(AP-145-2024 a AP-152-2024)
AP-152-2024
IGH

SOLICITUD DE APEO DE ARBOLADO. PARTE 1.
MOTIVO: INCOMPATIBILIDAD CON OBRA

Código: AP-152-2024

Ubicación: Tramo 4. Interseccion Montes Sierra-SE-30- Avenida Luis Uruñuela

12. FOTOGRAFÍA DEL EJEMPLAR

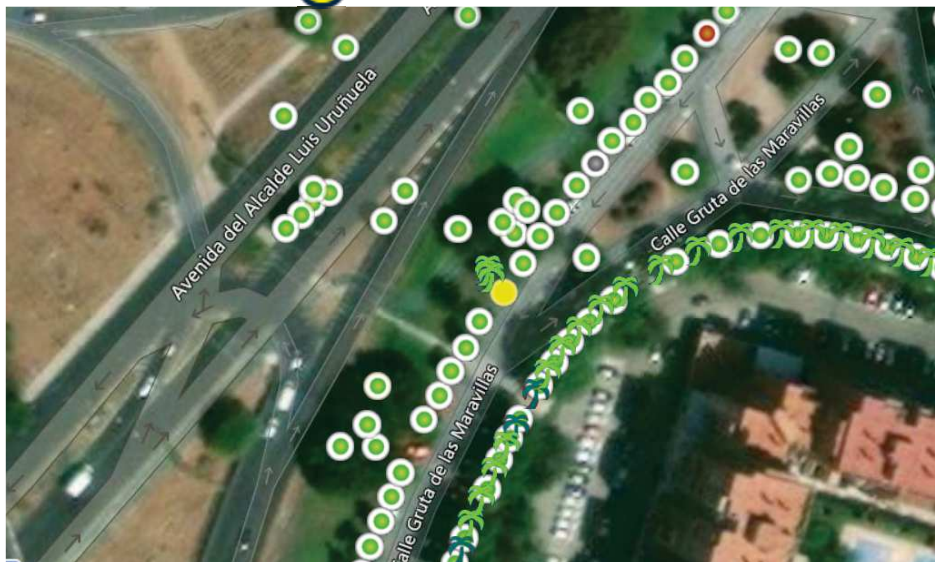
Interferencia ineludible de la posición arbolada con la obra Carril Bus Segregado Torreblanca-Sevilla Este-Santa Justa, la posición del ejemplar solapa con la reestructuración de la zona.

Vitalidad alta. Sin defectos/lesiones.

Una vez realizado el estudio y contemplados todos los condicionantes que deben tenerse en cuenta para realizar los trabajos de trasplante con las garantías de éxito requeridas, se concluye que los daños radiculares que se provocarán irremediablemente, debido a los cortes requeridos para la delimitación del volumen de cepellón tendrán como consecuencia un importante estrés y decaimiento del estado fisiológico del árbol, sin poder garantizarse una mínima viabilidad del trasplante.

“ÚNICO.- Autorizar el apeo de un ejemplar de Brachychiton populneus con ID nº16708, situado en el Distrito Sevilla Este, en intersección SE-30 con Avenida Luis Uruñuela (AP-152-2024). De acuerdo con el informe del Servicio Técnico: Motivo del apeo: Incompatibilidad con obra. Se solicita autorización para proceder al apeo de un ejemplar de Brachychiton populneus ID_16708, situado en el Distrito Sevilla Este, en intersección SE-30 con Avenida Luis Uruñuela, a causa de la ejecución de las obras de Construcción de carril bus segregado Torreblanca-Sevilla Este-Santa Justa, que interfiere de manera ineludible con la posición arbolada. Puesto que la ejecución del proyecto no es compatible con la posición del ejemplar, y que no existen alternativas viables para preservar el árbol afectado, se justifica la solicitud de apeo por criterios INCOMPATIBILIDAD CON LA OBRA. ESTADO GENERAL: Normal. OBSERVACIONES: Interferencia ineludible de la posición arbolada con la obra Carril Bus Segregado Torreblanca-Sevilla Este-Santa Justa, la posición del ejemplar solapa con la reestructuración de la zona. Vitalidad alta. Sin defectos/lesiones. Una vez realizado el estudio y contemplados todos los condicionantes que deben tenerse en cuenta para realizar los trabajos de trasplante con las garantías de éxito requeridas, se concluye que los daños radiculares que se provocarán irremediablemente, debido a los cortes requeridos para la delimitación del volumen de cepellón tendrán como consecuencia un importante estrés y decaimiento del estado fisiológico del árbol, sin poder garantizarse una mínima viabilidad del trasplante.”
